### INFORME N° 0035-2020-SENACE-PE/DEAR

**ASUNTO** : Evaluación del Sexto Informe Técnico Sustentatorio para la  
Implementación de proyectos de modificación en la Unidad  
Minera Cobriza

**REFERENCIA** : M-ITS-00209-2019 (09.09.2019)

**FECHA** : Miraflores, 22 de enero de 2020

**Figura 1. Esquema del tanque séptico y zanjas de infiltración**

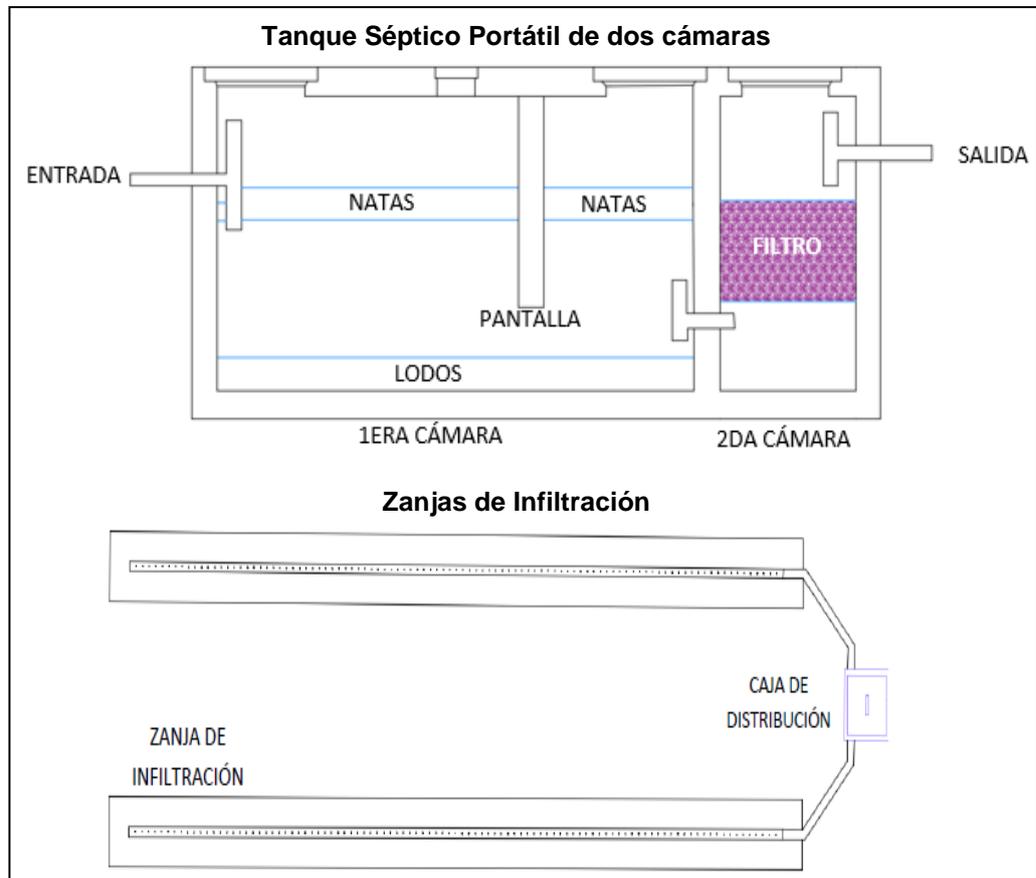
El acondicionamiento de los baños consiste en la construcción de un tanque séptico y zanjas de infiltración para el tratamiento de aguas residuales provenientes de los baños. La ubicación de los baños no será modificada y se mantendrán las mismas coordenadas que fueron consideradas respecto al PAMA. En el siguiente cuadro se muestra la ubicación propuesta de las instalaciones de tratamiento de agua residual para cada baño estacionario.

**Figura 2. Vista Planta de las Rampas del Lavadero de Vehículos**

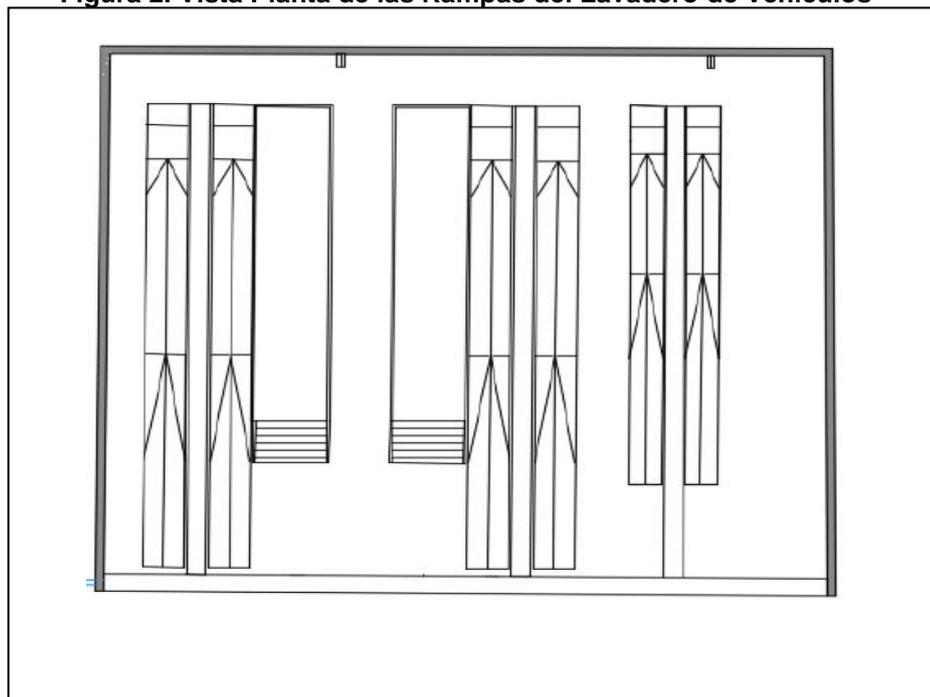
Esta infraestructura contemplará diversas instalaciones, para que las aguas generadas en el proceso de lavado tengan una adecuada disposición y sean posteriormente tratadas. El lavadero de vehículos está compuesto por una losa de concreto de 13 m de largo y 14.5 m de ancho. Se realizará un aumento de altura a 0.10 m. de espesor sobre lo existente. Sobre la losa de concreto, se instalarán tres estaciones de lavado: dos para vehículos pesados y una para vehículos livianos, siendo cada estación de lavado conformada por dos rampas.
